Предложение по дополнению 21 к поправкам серии 01 к Правилам № 53 ООН (установка устройств освещения и световой сигнализации для транспортных средств категории L₃)

Представлено Рабочей группой по вопросам освещения и световой
сигнализации*

Дополнение 21 к поправкам серии 01 к Правилам № 53 ООН (установка устройств освещения и световой сигнализации для транспортных средств категории L₃)

«Приложение 7

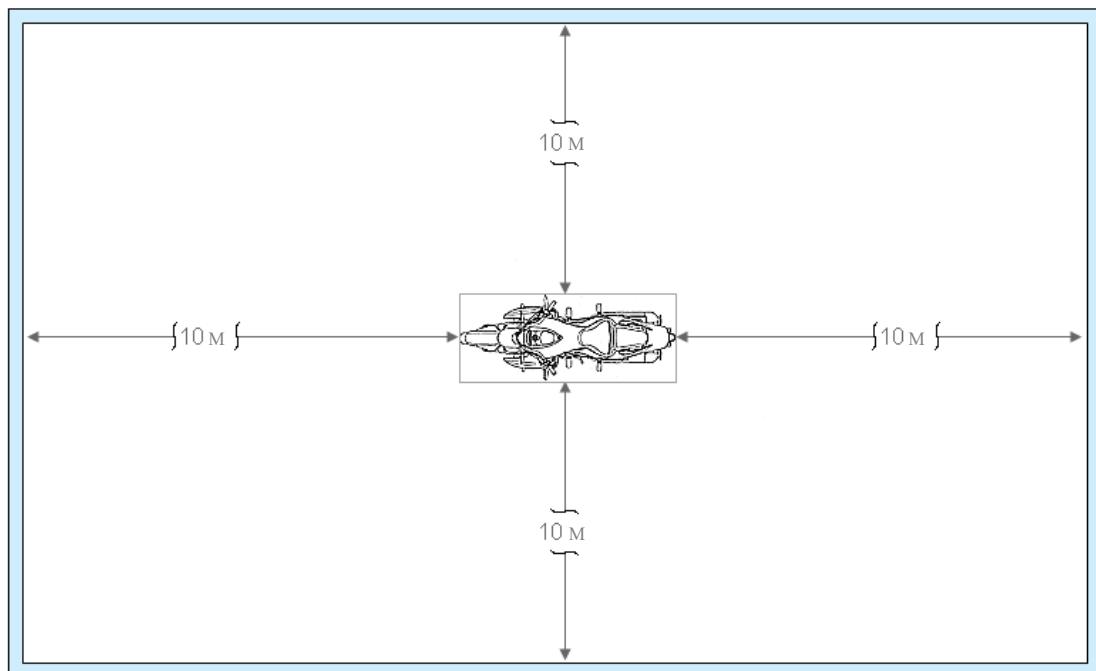
Включить новое приложение 7 следующего содержания:

Зона наблюдения в направлении видимой поверхности внешних фонарей освещения подножки

На рисунке ниже показана зона с одной стороны; другие зоны находятся спереди, сзади и с другой стороны транспортного средства.

- 6.15.9.3 Техническая служба, к удовлетворению органа по официальному утверждению типа, проводит визуальную проверку с целью убедиться, что видимая поверхность внешних фонарей освещения подножки не видна напрямую для глаза наблюдателя, перемещающегося по границе зоны в поперечной плоскости на расстоянии 10 м от передней части транспортного средства, в поперечной плоскости на расстоянии 10 м от задней части транспортного средства и в двух продольных плоскостях на расстоянии 10 м от каждой из сторон транспортного средства; эти четыре плоскости расположены на высоте от 1 до 3 м над уровнем грунта и перпендикулярно ему, как указано в приложении 7.
